AUTORIDAD NACIONAL
DE LICENCIAS AMBIENTALES

COMUNICACIÓN
ACTO ADMINISTRATIVO

Referencia: Expediente: LAM5678
Asunto: Comunicación Resolución No. 00391 del 20/03/2018

Figura 2.5 Áreas de Influencia Indirecta y Directa Físico-biótica del proyecto

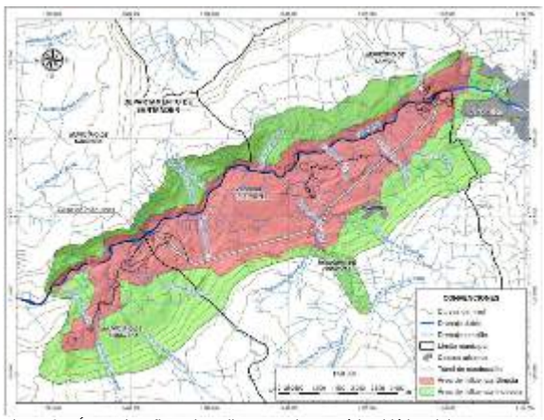
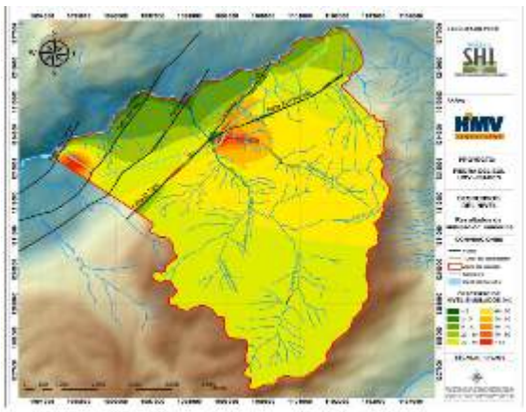
Además, una comparación entre la Figura 2.5 Áreas de Influencia Indirecta y Directa Físico-biótica del proyecto, presentado por la empresa en el capítulo 2, página 8 y la Figura 3.54 Zona de posible afectación del túnel de conducción. Escenario A (capitulo 3, página 139), muestra una incoherencia entre lo planteado como áreas de afectación en lo que respecta al recurso hídrico subterráneo. Se evidencia un análisis aislado y parcializado, excluyendo al casco urbano de Pinchote y la cuenca hidrológica de la quebrada La Pinchota del Área de Influencia Directa - AID, siendo estas, las áreas de mayor afectación por abatimiento de los niveles simulados.

Por lo anterior esta Autoridad considera que la metodología utilizada para llevar a cabo los modelos hidrogeológicos es adecuada. Sin embargo, existieron inconsistencias en la delimitación y justificación del área de influencia física del proyecto. En consecuencia, esta autoridad ratifica lo expuesto en la Resolución objeto de alzada.

Figura 1 Localización de Áreas de importancia para la Conservación de aves en al área de influencia del Proyecto Hidroeléctrico
Fuente: SIG ANLA.01/02/2018,

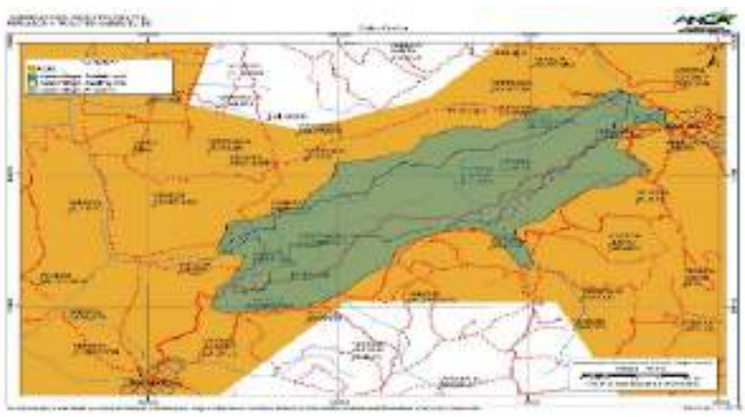
Por lo anterior, es dable señalar que la sociedad ISAGEN S.A. E.S.P no realizó un análisis que permita esclarecer cuales fueron los elementos técnicos que dan soporte a la definición del área de influencia, por lo que se considera que no da cumplimiento a lo establecido en el numeral 2.3 del artículo primero del Auto 2766 del 03 de septiembre del 2012, en relación a justificar técnicamente la determinación de la definición del Área Influencia Indirecta -AII del proyecto desde los componentes (…) y biótico (…), por tanto, esta Autoridad se reitera que el Área de Influencia del Proyecto no fue delimitada conforme a los Términos de Referencia HE-TER-1-01 ni de acuerdo a lo solicitado en el Auto 2766 del 2012.

Aunado a lo anterior, la ausencia de información en la caracterización biótica relacionada en las Áreas de Importancia para la Conservación de Aves – AICA, teniendo en cuenta que toda el área de influencia del proyecto se encuentra sobrepuesta al AICA CO074 (Bosques Secos del Valle del Río Chicamocha), establecida desde el 2008 y cuyo principal objetivo es determinar el estatus, la distribución y los requerimientos ecológicos de dos especies de aves endémicas del cañón del Chicamocha y críticamente amenazadas: el Cucarachero de Nicéforo (Thryothorus nicefori) y el Colibrí Ventricastaño (Amazilia castaneiventris)4, información de carácter relevante para el análisis de la caracterización y contenido del Estudio de Impacto Ambiental-EIA. También para dicha área se establecen endemismos a nivel de especie y subespecie, como el de Ortalis columbiana, Myiarchus apicalis, Momotus

Mapa 36: ZONIFICACION AMBIENTAL | Mapa 45: ZONIFICACIÓN AMBIENTAL

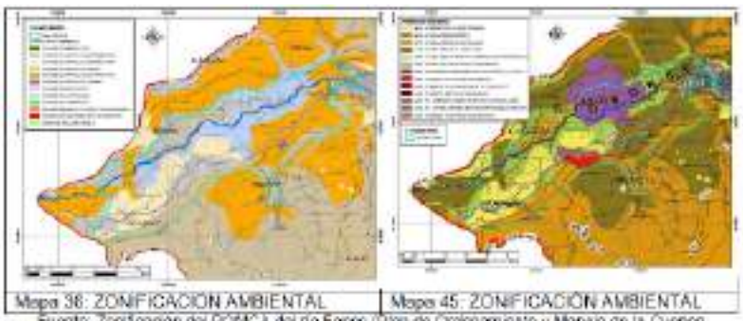
Por otra parte, la ANLA debe diferenciar la escala de captura de información utilizado por la CAS para la elaboración del POMCA que es de 1:100.000, mientras que la utilizada por HMV INGENIEROS LTDA E ISAGEN S.A. E.S.P es de 1:15.000 (incluso mayor a la solicitada en los Términos de Referencia - TR)."

De lo señalado se evidencia (i) Que la ANLA omitió o no tuvo en cuenta los anexos del EIA para determinar la diligencia con la que se desarrolló el estudio por parte de los promotores del proyecto al solicitar información sobre el POMCA, el cual no estaba adoptado por la CAS para la fecha de presentación de la información; y más aún que a la fecha no existe un Acuerdo que lo adopte; y (ii) se presenta un error de interpretación jurídica pues para que el Plan de Ordenación y Manejo de la Cuenca Hidrográfica se constituya en norma de superior jerarquía y determinante ambiental, debe ser una norma vinculante, es decir, debe ser adoptado por la Corporación Autónoma Regional (Decreto 1640 de 2012, compilado en el Decreto 1076 de 2015) mediante acto administrativo debidamente publicado."

Figura 2.5 Áreas de Influencia Indirecta y Directa Físico-biótica del proyecto.

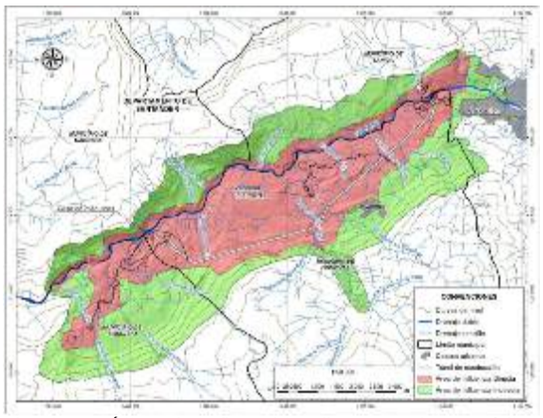
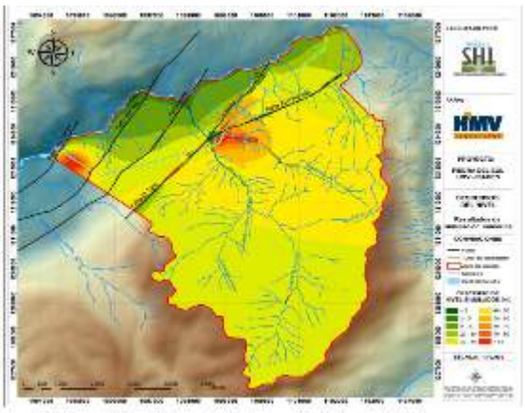
Una comparación entre la Figura 2.5 Áreas de Influencia Indirecta y Directa Físico-biótica del proyecto, presentado por la empresa en el capítulo 2, página 8 y la Figura 3.54 *Zona de posible afectación del túnel de conducción. Escenario A* (capitulo 3, página 139), muestra una incoherencia entre lo planteado como áreas de afectación en lo que respecta al recurso hídrico subterráneo. Se evidencia un análisis aislado y parcializado, excluyendo al casco urbano de Pinchote y la cuenca hidrológica de la quebrada La Pinchota del área de influencia directa, siendo estas, las áreas de mayor afectación por abatimiento de los niveles simulados.

Figura 3. Comparativo de diseños de infraestructura

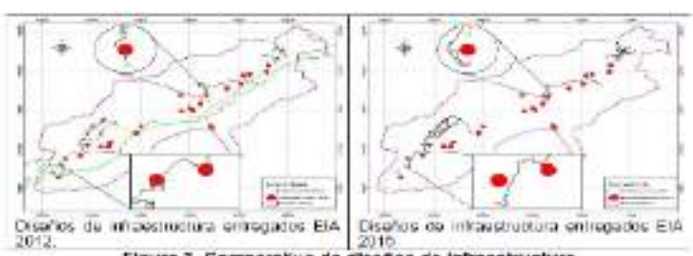
Lo anterior, demuestra como las Empresas Promotoras del Proyecto desde los diseños evitan impactos, como es en este caso la afectación de puntos de agua, precisamente por el reconocimiento de la situación delicada respecto al recurso y con el fin de evitar una afectación innecesaria (ver plano 2148-08-Cv-DW-067 del EIA con 4120-E1-102020 del 12 de agosto de 2011 y ver plano 16 "VIA A CASA DE MAQUINAS" del EIA con información adicional con radicado 2015006374-1-00 DEL 10 de febrero de 2015).

Figura 4. Georreferenciación de manantiales, captaciones y acueducto

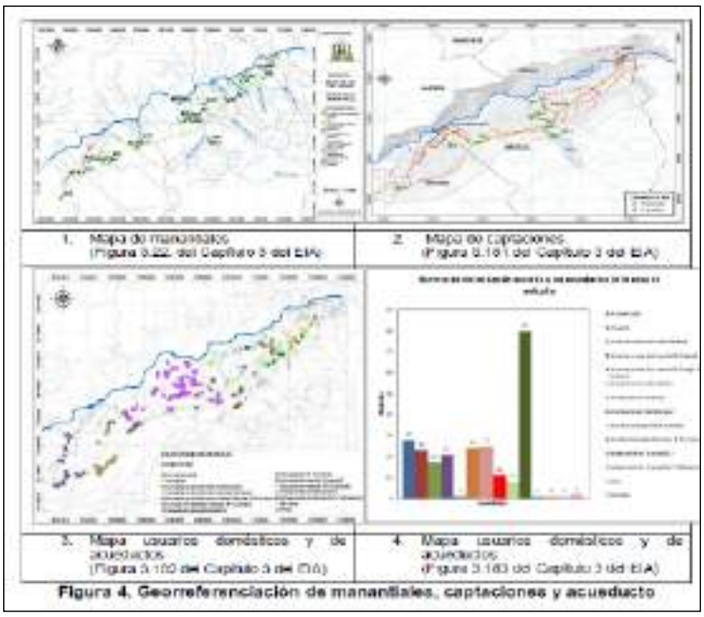
Por otra parte, además de realizar dichos censos, se realizó una descripción por cada punto de agua censado (inclusive en los manantiales se realizaron análisis físico químicos con el fin de verificar conectividad con aguas subterráneas), y se georreferenciaron, tal y como se puede apreciar en la figura siguiente (Mapas Tomados del Capítulo 3 del EIA). Lo anterior, demuestra que los promotores del Proyecto llevaron a cabo un estudio con la responsabilidad y rigurosidad técnica que éste amerita."

Figura 3.64 DHI para manantiales y quebradas y descensos simulados con el modelo numérico

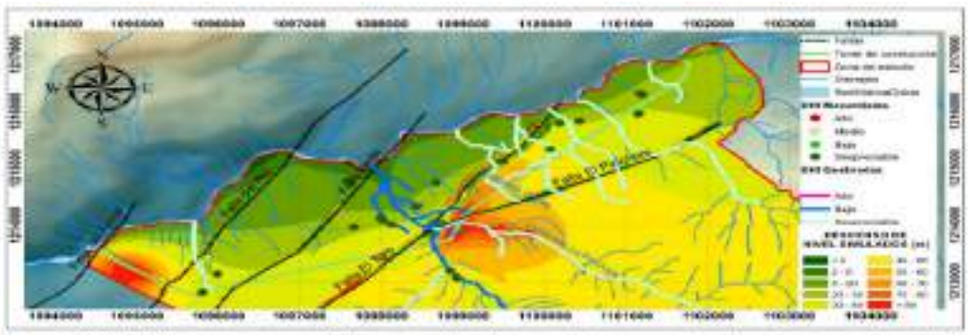
La comparación realizada en el documento (Figura 3.64; capitulo 3; página 156) y en el cual resalta la coherencia relativa entre el modelamiento numérico y el DHI, generando una alerta de monitoreo en la quebrada La Laja. Sin embargo, se evidencia ciertas incongruencias en el análisis comparativo. Por ejemplo: para la modelación matemática la mayor afectación por el abatimiento de niveles en la zona, se encuentra localizada en la confluencia de los sistemas de fallas de El Toro y El Pinchote, siendo la Quebrada La Pinchota, el drenaje con mayor afectación, mientras que el método DHI considera despreciable la afectación para este cuerpo de agua. Por otro lado, los manantiales se consideran de muy baja afectación (despreciable por utilizar el término propuesto) con la metodología DHI y en una zona con descensos entre 20 y 40 metros de abatimiento.

Figura 3.64 DHI para manantiales y quebradas y descensos simulados con el modelo numérico

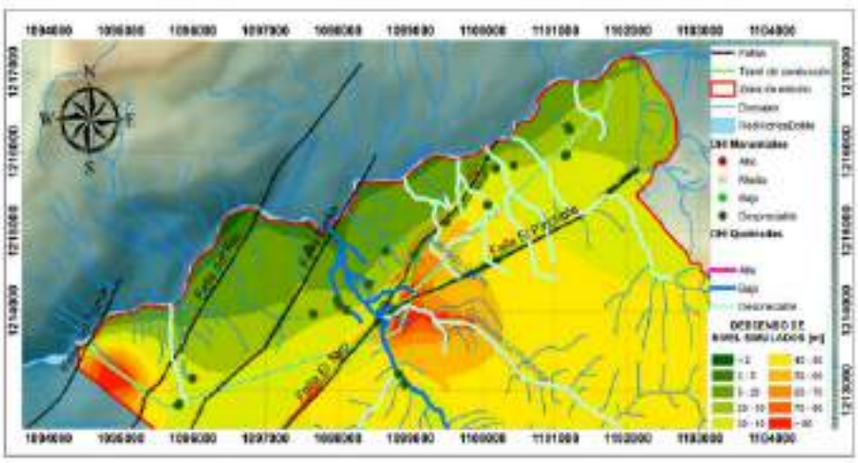
Por otro lado, los manantiales se consideran de muy baja afectación (despreciable por utilizar el término propuesto) con la metodología DHI en una zona con descensos entre 20 y 40 metros de abatimiento.

Figura 3.64 DHI para manantiales y quebradas y descensos simulados con el modelo numérico

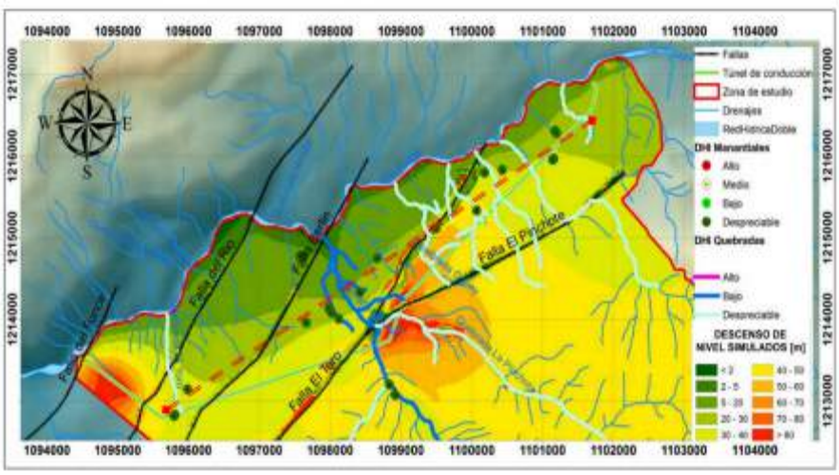
En relación con las variaciones del nivel freático la modelación numérica muestra un descenso en los niveles de 5 hasta 40 metros, sobre el corredor de descarga que conforman los manantiales inventariados y que son altamente sensibles a cualquier fluctuación por mínima que esta sea. Este impacto tendría un carácter irreversible si se tiene en cuenta la descripción presentada en el Estudio de Impacto Ambiental- EIA, por lo que su importancia estaría en crítico. Ahora bien, el análisis con el método DHI considera despreciable la afectación para los cuerpos de agua y los manantiales, por lo que la importancia de este impacto estaría como bajo a muy bajo. Razón por la cual, esta Autoridad no encuentra coherencia en los resultados presentados.

Figura 2.5 Áreas de Influencia Indirecta y Directa Físico-biótica del proyecto.

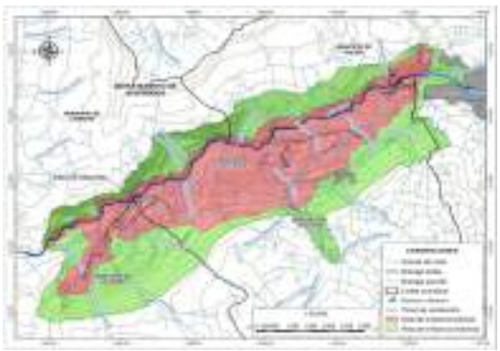
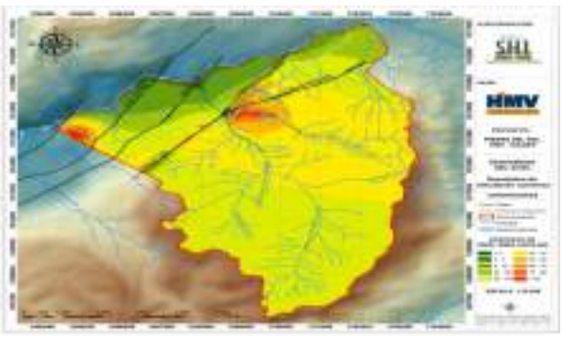
Además, una comparación entre la Figura 2.5 *Áreas de Influencia Indirecta y Directa Físico-biótica del proyecto*, presentado por la empresa en el capítulo 2, página 8 y la Figura 3.54 *Zona de posible afectación del túnel de conducción. Escenario A* (capitulo 3, página 139), muestra una incoherencia entre lo planteado como áreas de afectación en lo que respecta al recurso hídrico subterráneo. Se evidencia un análisis aislado y parcializado, excluyendo al casco urbano de Pinchote y la cuenca hidrológica de la quebrada La Pinchota del área de influencia directa, siendo estas, las áreas de mayor afectación por abatimiento de los niveles simulados.
